CIRCULAR ACLARATORIA Nº 2

ASUNTO: LICITACIÓN PÚBLICA Nº 23/2022 - CUDAP: EX-HCD:0004309/2022 – "REMODELACIÓN DE OFFICE Y SANIATRIOS DEL 2DO Y 3ER PISO DEL EDIFICIO ANEXO "A" DE LA H.C.D.N."

Imagen N°1

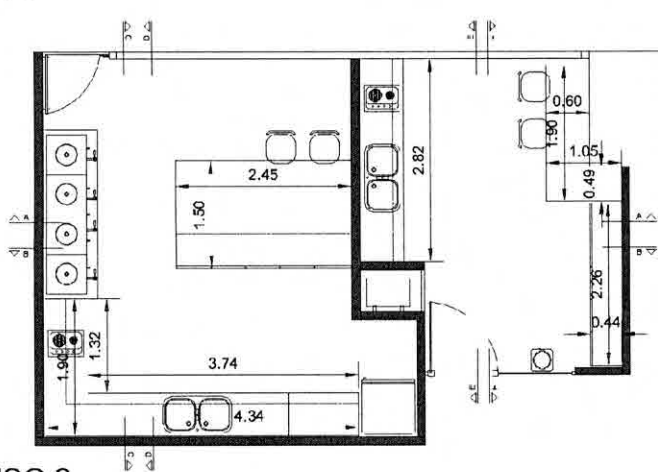
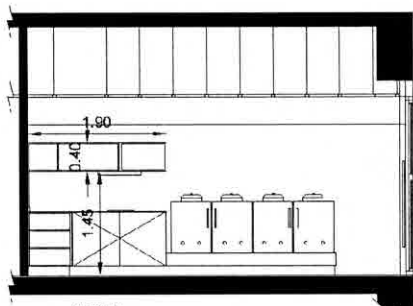
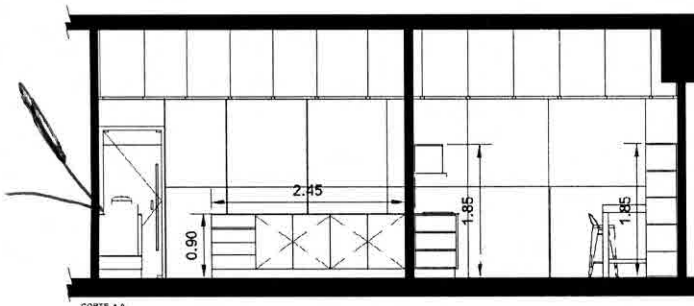
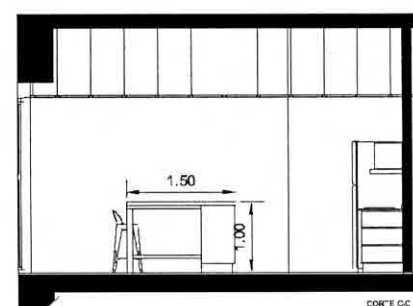
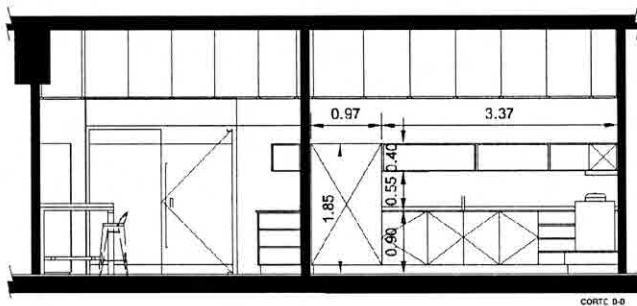
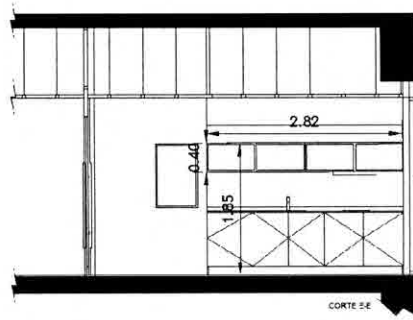
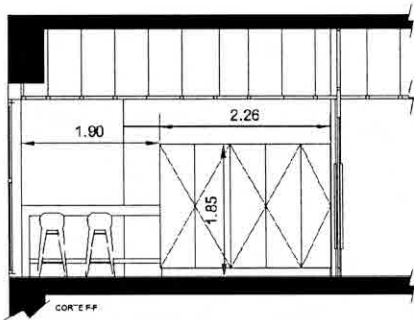
- c) 9.4- Tabiques en baños, son de alguna marca en particular, modelo?
- d) 10- Medidas de mesadas, podría poner el en plano las medidas de las mismas, ya que para realizar una correcta cotización requerimos de esos datos.

- e) 10.4- Medidas de muebles bajo mesadas, podría poner el en plano las medidas de las mismas, ya que para realizar una correcta cotización requerimos de esos datos. Se requieren las alacenas que se ven en los dibujos? de ser así por favor indicar las medidas de los mismos.

- d) Ver imagen N°1 y 2.
- e) Ver imagen N°1, 2 y 3.
- f) El hueco del montaplatos, pase de losa, deberá efectuarlo el Adjudicatario y su ubicación final estará determinada por el replanteo. De haber instalaciones existentes las mismas deberán ser reubicadas.
- g) La cañería abarcará únicamente la distribución interna de los office, de cada piso, desde el pasillo. El diseño estará a cargo del Adjudicatario considerando la cantidad de detectores por m² según legislación vigente. El material será caño semipesado de PVC de ½".
